**Mission régionale d'autorité environnementale  
ÎLE-DE-FRANCE**

**Avis délibéré  
sur le projet de transformation du site industriel de  
Grandpuits à l'occasion des opérations « Biojet » et  
« SMR » à Grandpuits-Bailly-Carrois et Aubepierre-  
Ozouer-le-Repos (Seine-et-Marne)**

**N° APJIF-2022-079 et 080  
en date du 22/12/2022**

Figure 4 : Coupe schématique de l'enceinte de confinement hydraulique entourant le site de Grandpuits (source : étude d'impact, p. 104)

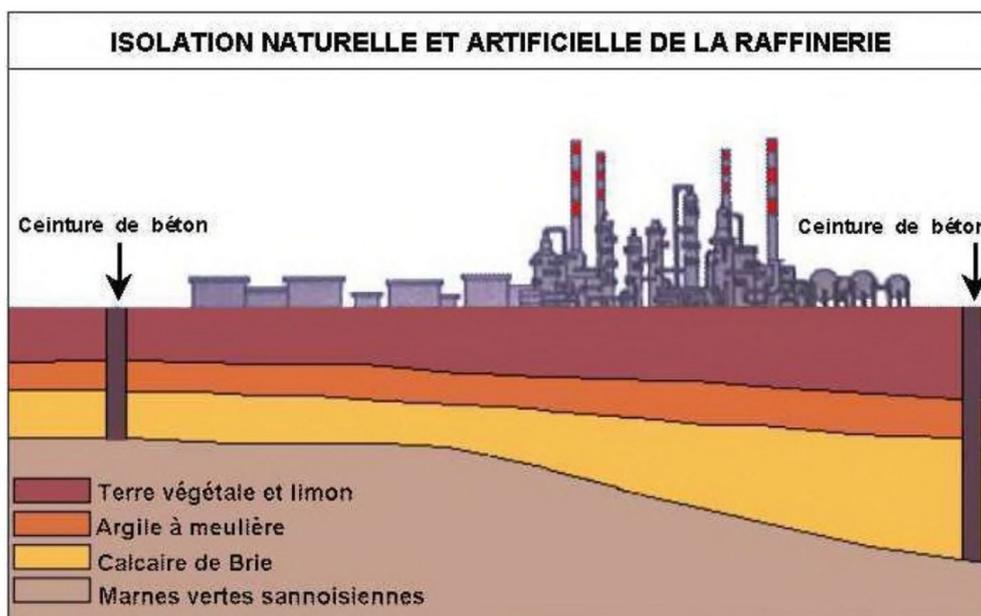
Enfin, dans le cadre de la réalisation de la nouvelle canalisation de gaz qui assurera l'alimentation de l'unité SMR, le perçage de la barrière hydraulique est envisagé (p. 538)<sup>30</sup>. Pour l'Autorité environnementale, Il convient de présenter le choix retenu pour la réalisation de cette canalisation de gaz, de le justifier en tant que de moindre impact au regard du risque de pollution des eaux souterraines pour empêcher la migration de polluants en dehors du site et garantir l'étanchéité et l'efficacité de la barrière hydraulique à long terme.

- présenter dans l'étude d'impact qui sera actualisée lors des étapes ultérieures du projet les résultats des études complémentaires menées pour s'assurer de l'efficacité de la barrière hydraulique ;
- mettre en perspective les impacts ponctuels retrouvés sur certains ouvrages avec des sources potentielles de pollution dans les sols et, le cas échéant, proposer des mesures de gestion spécifiques ;
- présenter dans l'étude d'impact les différentes solutions envisageables pour la réalisation de la canalisation de gaz, justifier le choix technique retenu au regard des incidences potentielles sur l'environnement et la santé, notamment en ce qui concerne l'étanchéité et l'efficacité de la barrière hydraulique en cas de perçage de cette barrière, et décrire les mesures d'évitement nécessaires.
